PLU **PLAN LOCAL D'URBANISME** COGNAT-LYONNE

APPROBATION DU PLU	VU POUR ÊTRE ANNEXÉ À LA DÉLIBÉRATION APPROUVANT LE PLU DU 20/09/2018
ENQUÊTE PUBLIQUE	DÉROULEMENT DE L'ENQUÊTE PUBLIQUE DU 04/06/2018 AU 05/07/2018
ARRÊT DU PLU	DÉLIBÉRATION DU CONSEIL COMMUNAUTAIRE EN DATE DU 20/12/2017
MAÎTRE D'OEUVRE DU PLU	URBEO I MEDIATERRE URBANISME ENVIRONNEMENT

NOTICE
AMENDEMENTS
PROJET DE PLU

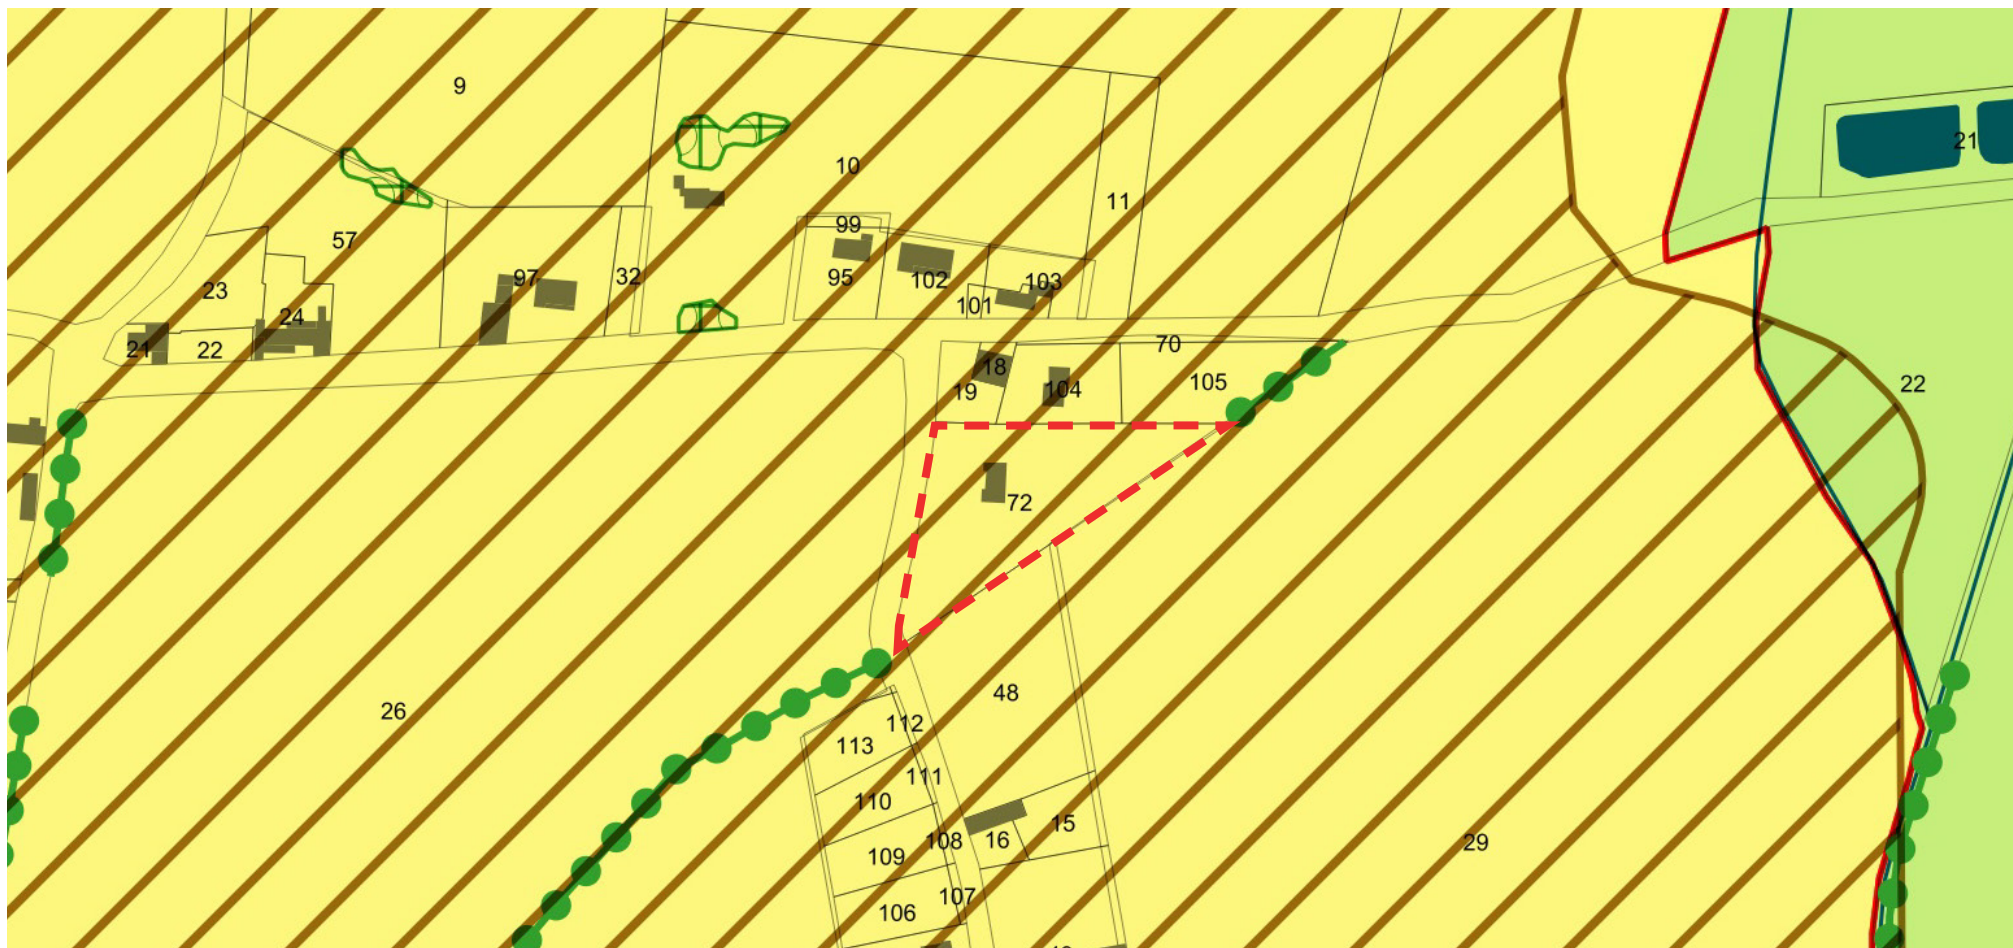
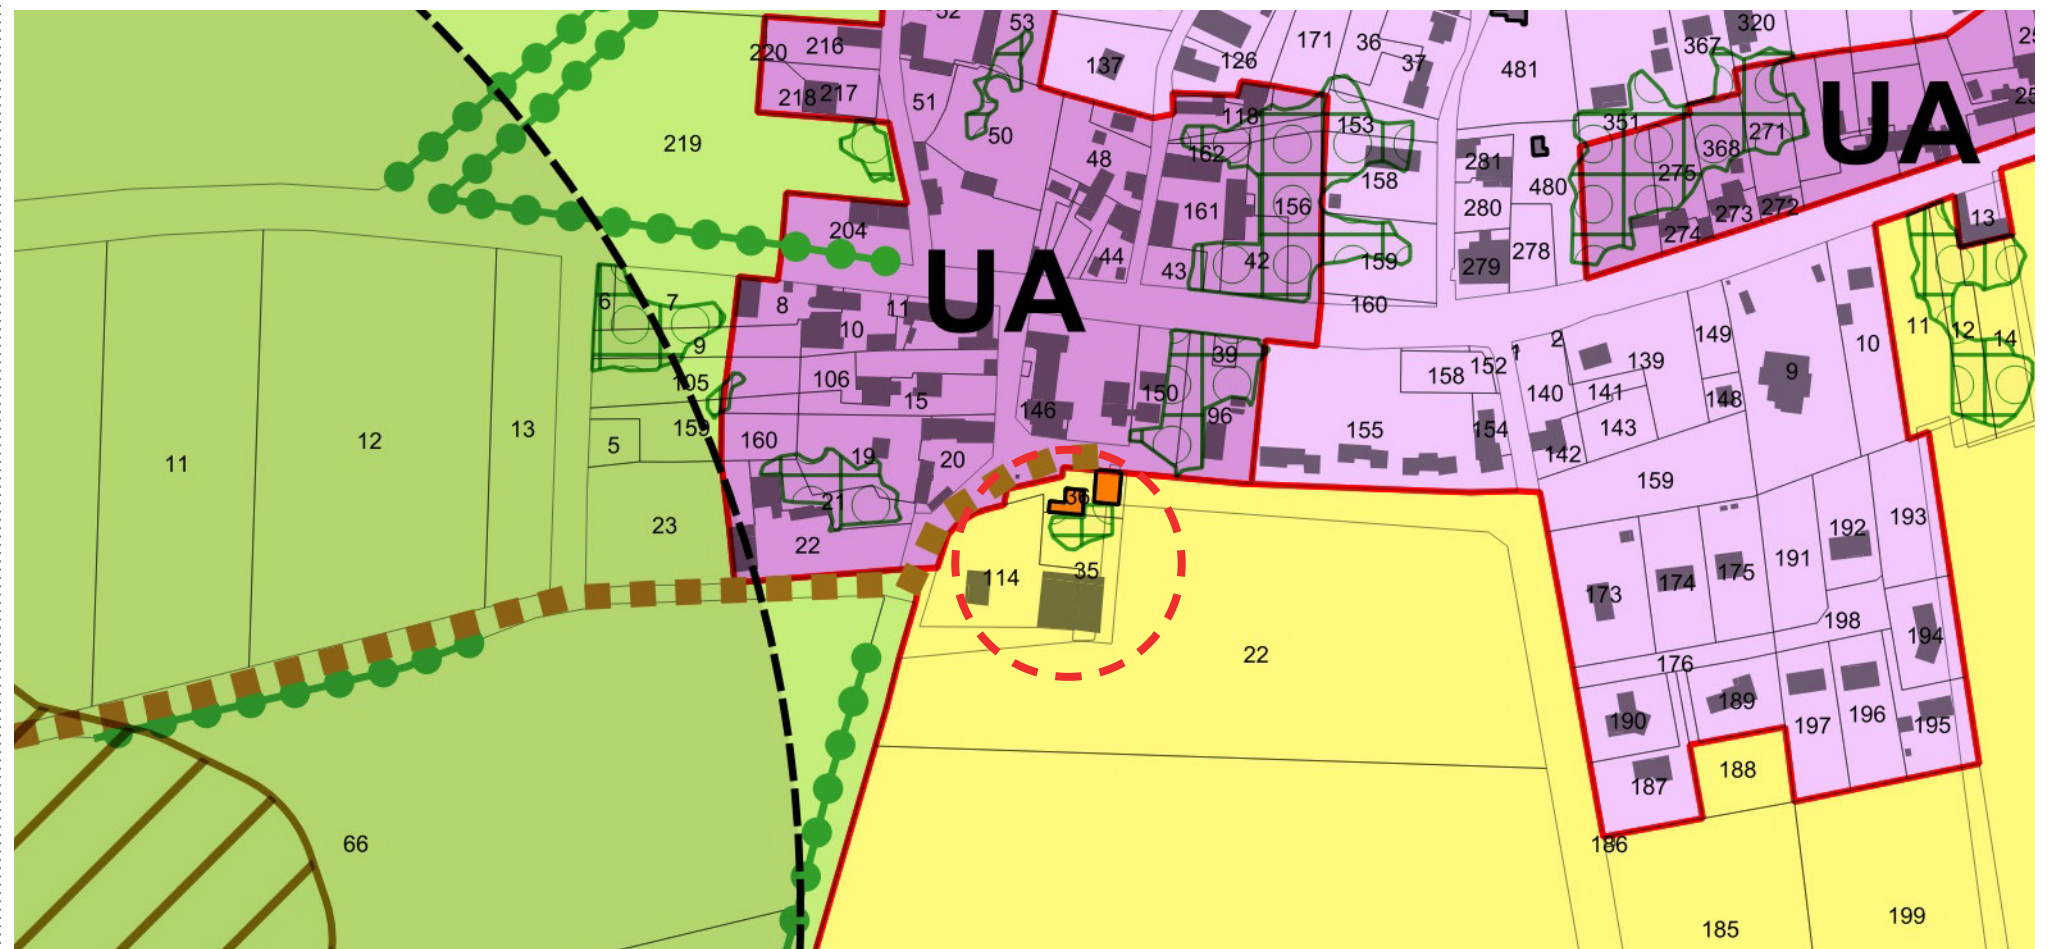
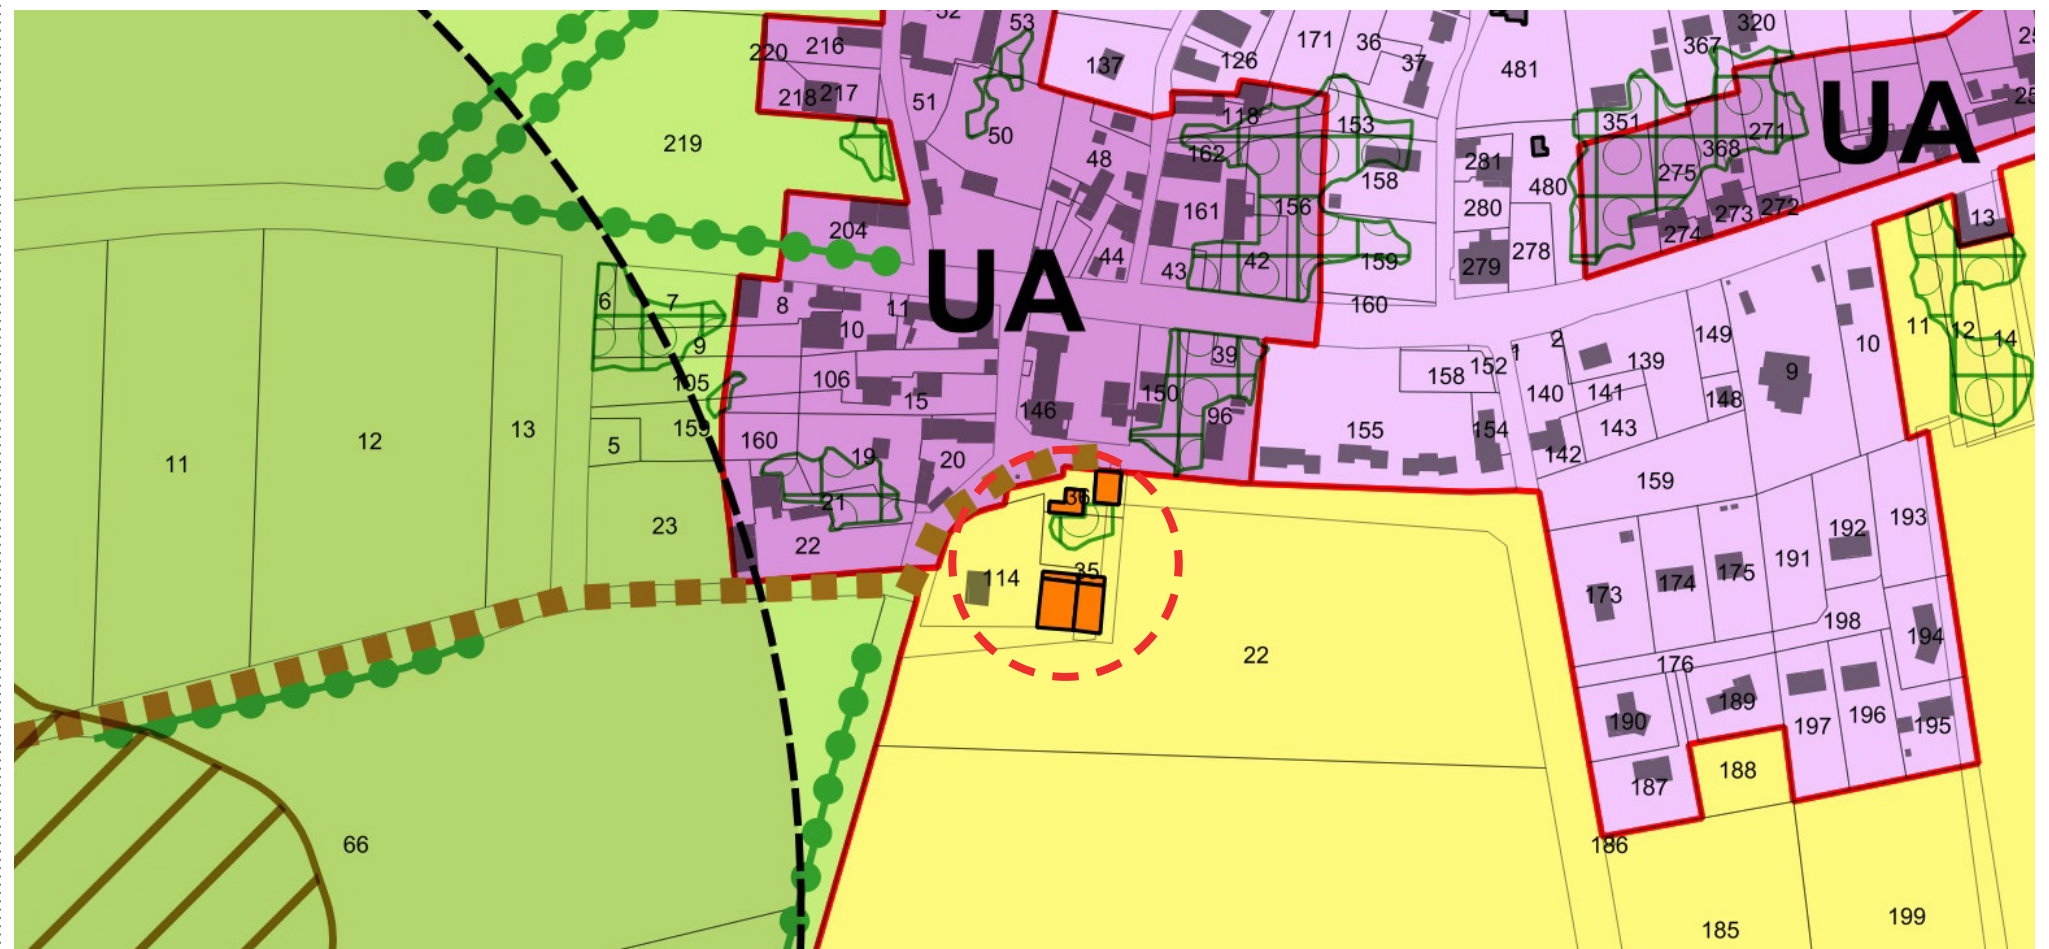
- Sur le secteur de Lyonne, parcelle n°72, s'agit-il réellement d'une construction agricole?

- Classer en zone constructible (UB) la parcelle n°72 au motif que la parcelle est la seule à ne pas être inscrite comme constructible dans le quartier

- La parcelle n°72 ne comporte pas de bâtiment agricole. Celle-ci sera reclassée comme les parcelles voisines N°19 et 104. Cependant, en réponse aux remarques des personnes publiques associées visant à limiter les surfaces urbanisables dans le hameau de Lyonne, la totalité des zones UB située au Nord de la RD2209 est reclassée en zone agricole. Ainsi, la parcelle n°72 sera maintenue en zone agricole. Le règlement de la zone A permettra cependant les extensions de bâtis existants et réalisation d'une annexe supplémentaire. Ces modifications suivent l'avis du commissaire enquêteur.

DEMANDE DE M. VACHET

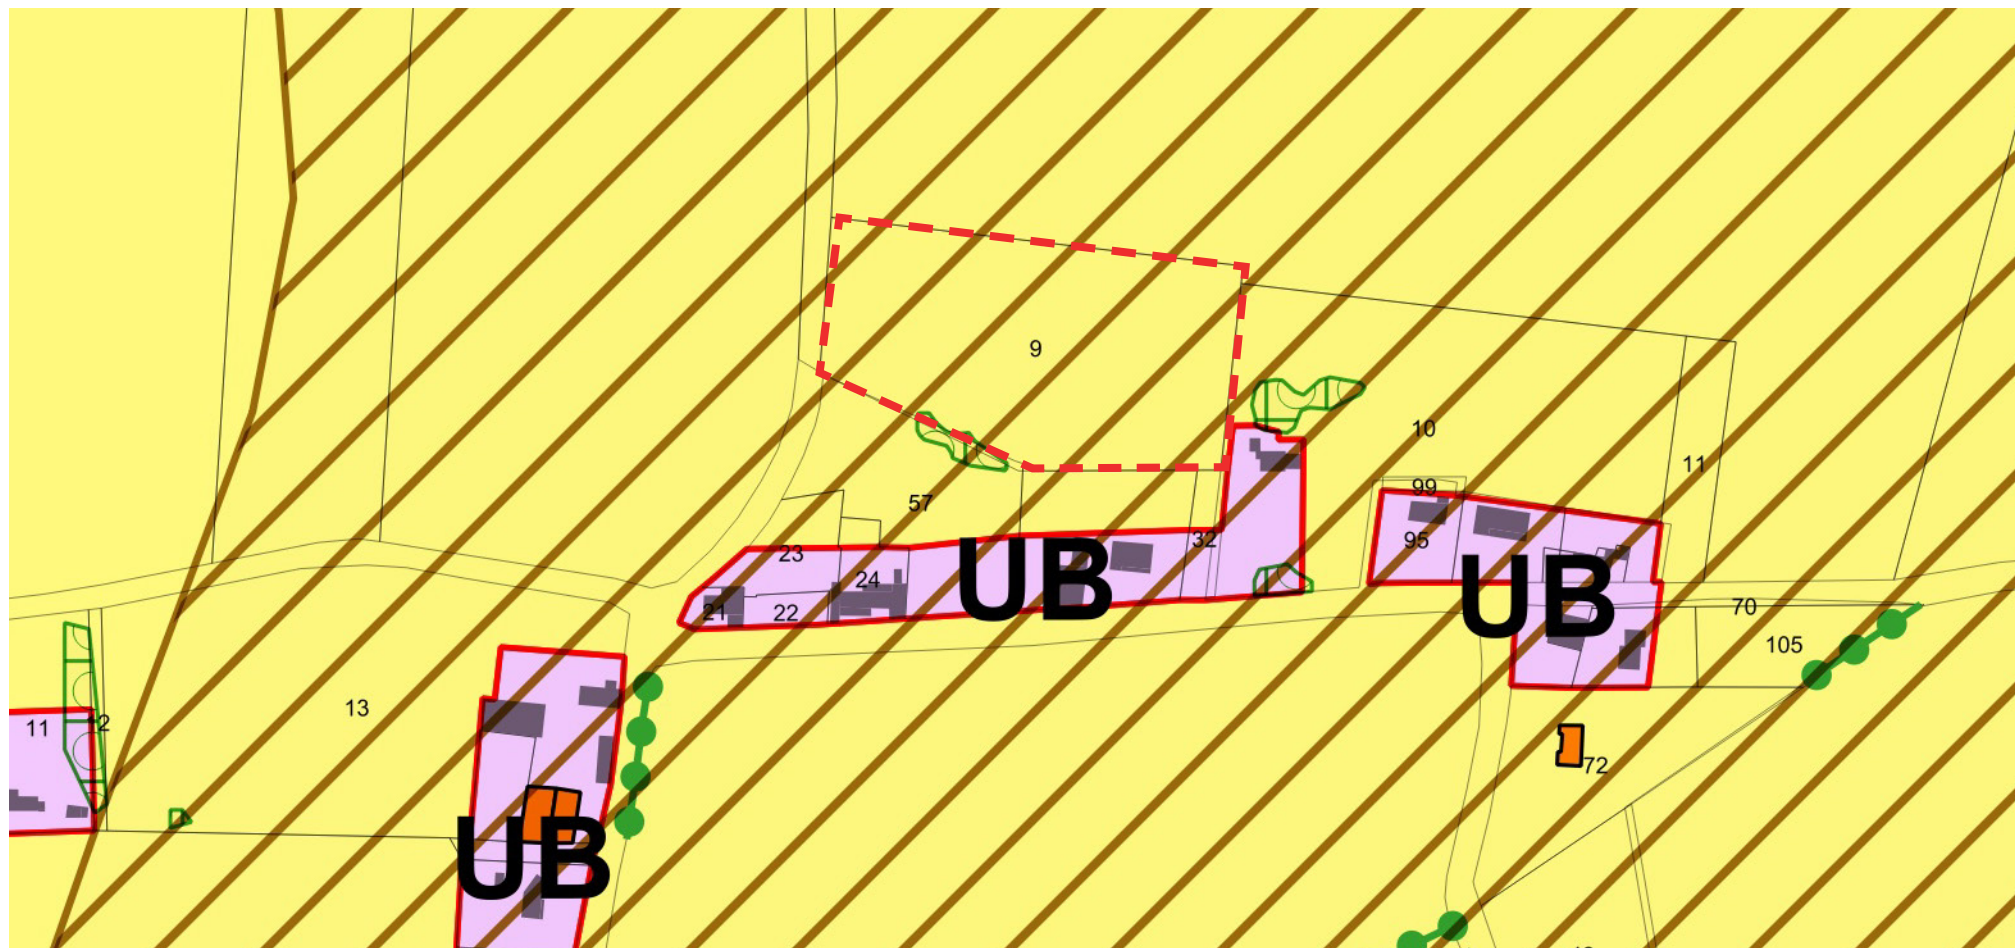
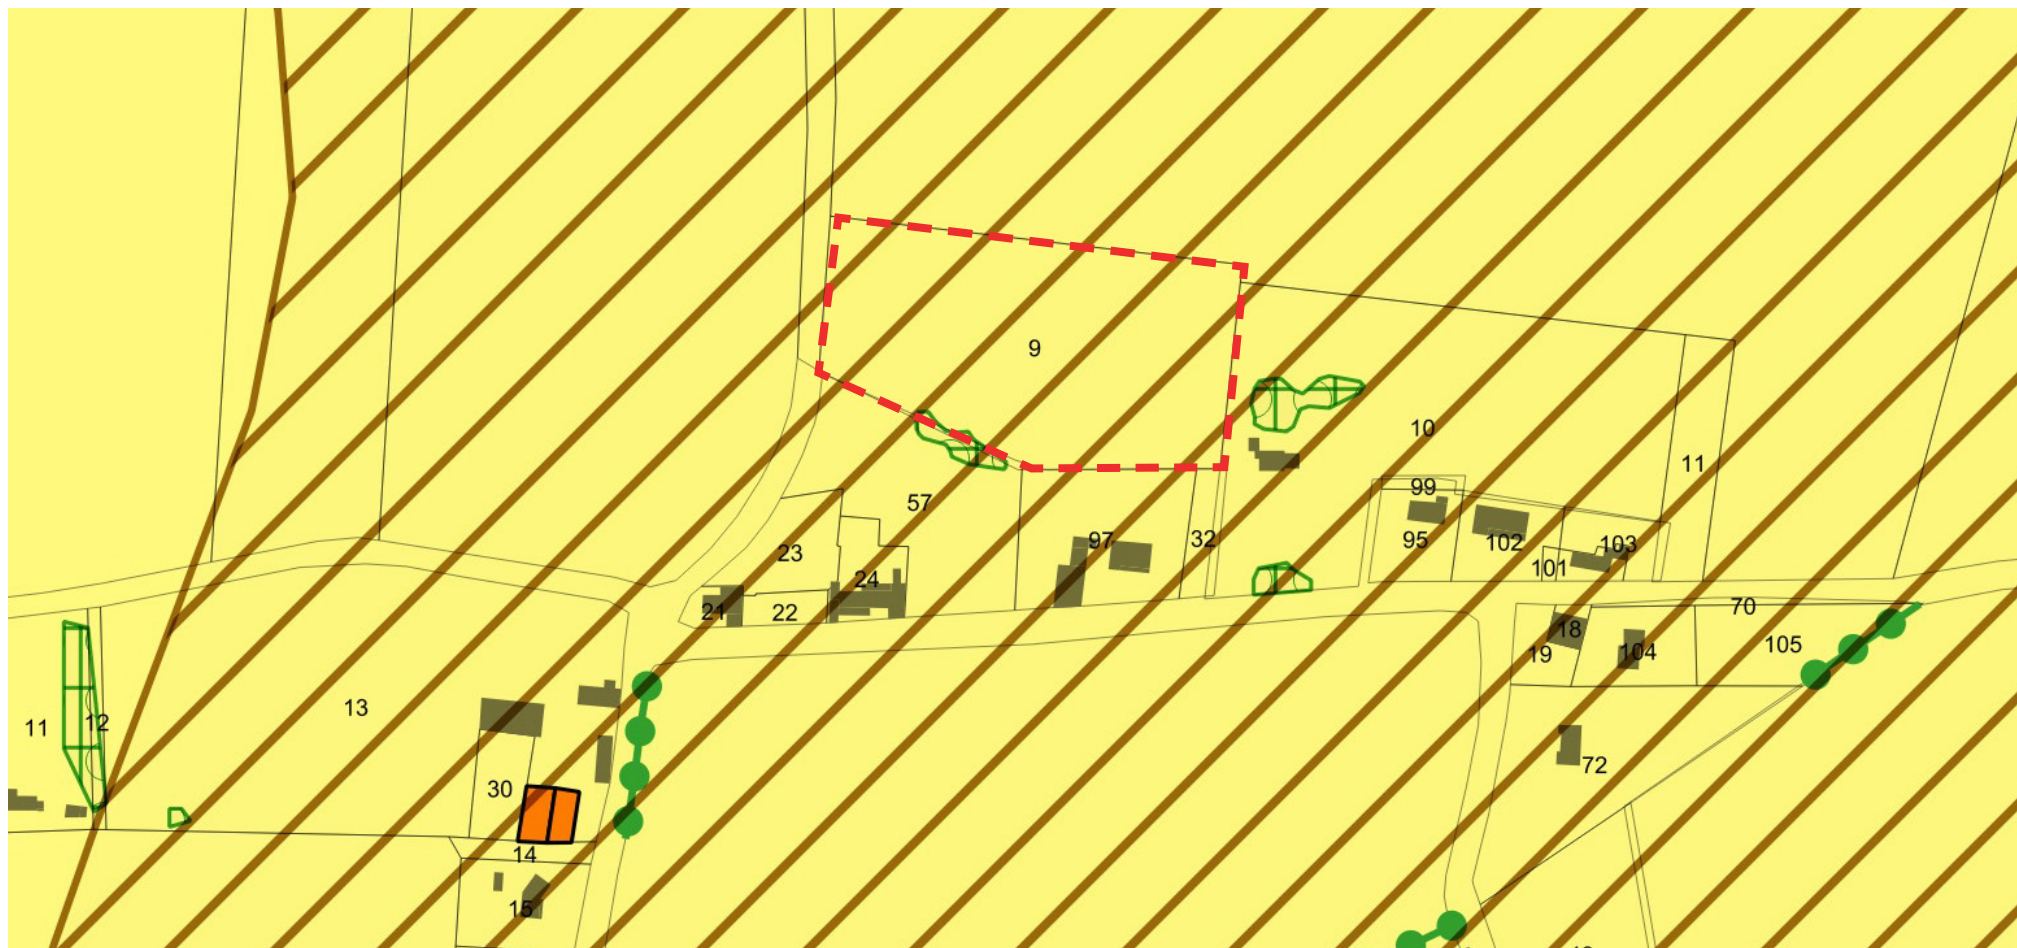
- Le bâtiment situé au 3 chemin de l'église n'est plus un bâtiment agricole. C'est un bâtiment de stockage de matériel et de céréales.

- Les bâtiments de stockage de matériel et de céréales sont considérés comme des bâtiments agricoles. Dans tous les cas, le secteur est maintenu en zone agricole. Sa mention comme bâti agricole n'est qu'un élément d'information.
